「集合住宅（予測課題2）」の採点一覧表

氏2021.8.29

表1 採点結果

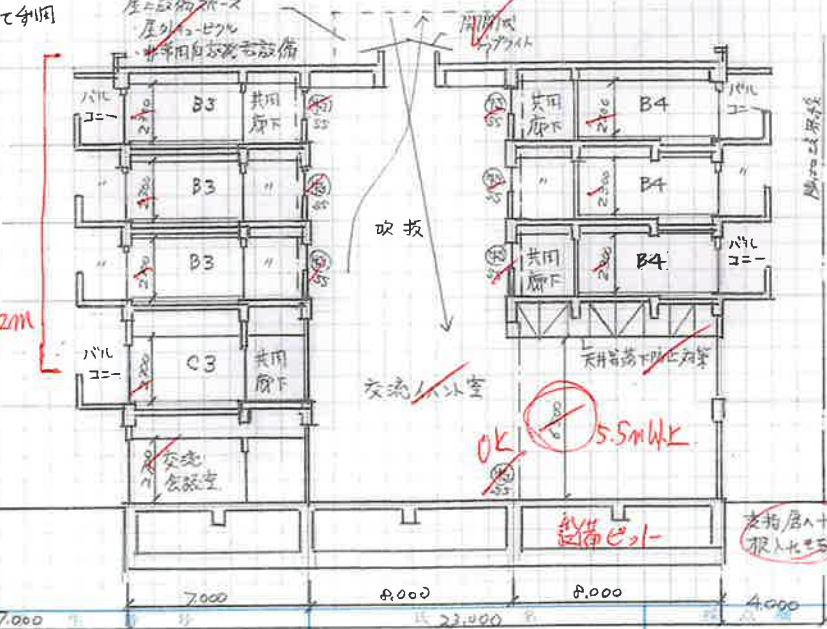
C1, C2, C3, C15 は全て違付
← かつ C4 x 12 室内アツコ
-1.5

C1 x C3 x C5の
室内アツコ必要
-1.5

これだけ書く課題文付
-1.5

B1, B2, B3が同じ。 B4は違う。
↑
これで室内アツコを書いたらいい -1.5

4mである必要性が?
住戸C3の天井高は2.3m。
経済性が -1.5

(3) 交流イベント室について使用目的及び設け(インテリア、什器、設備等)について考慮したこと

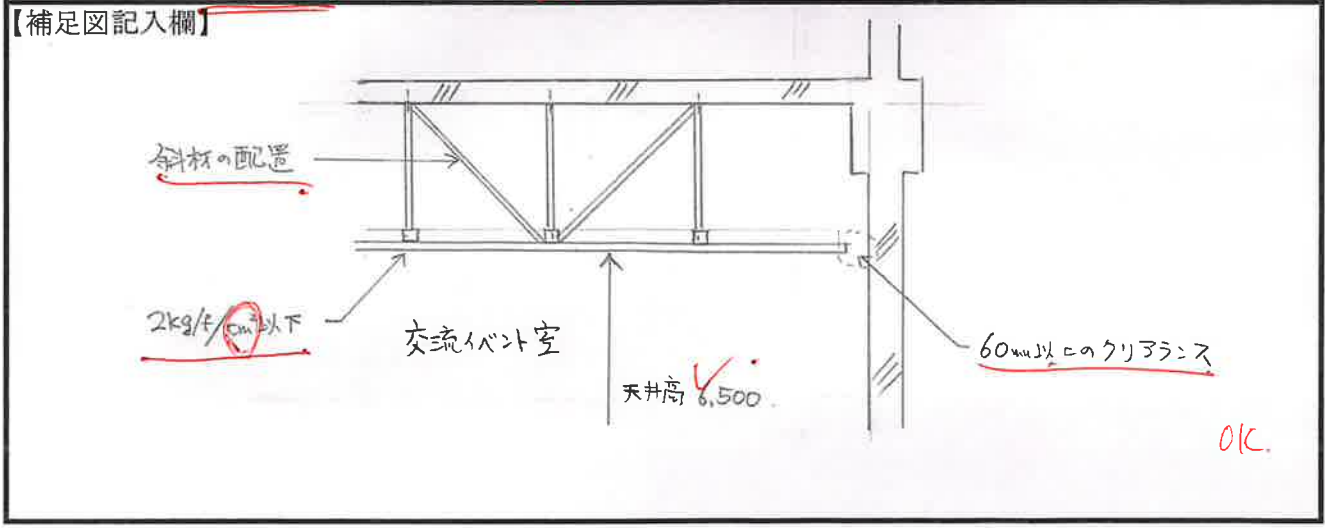
設け
・盆踊りが利用できるように整形に近いスペースを確保し、一面には鏡を設置する。また、机や椅子を設け、休憩コーナーを設置する。①②③④が平面図にありません -1.5
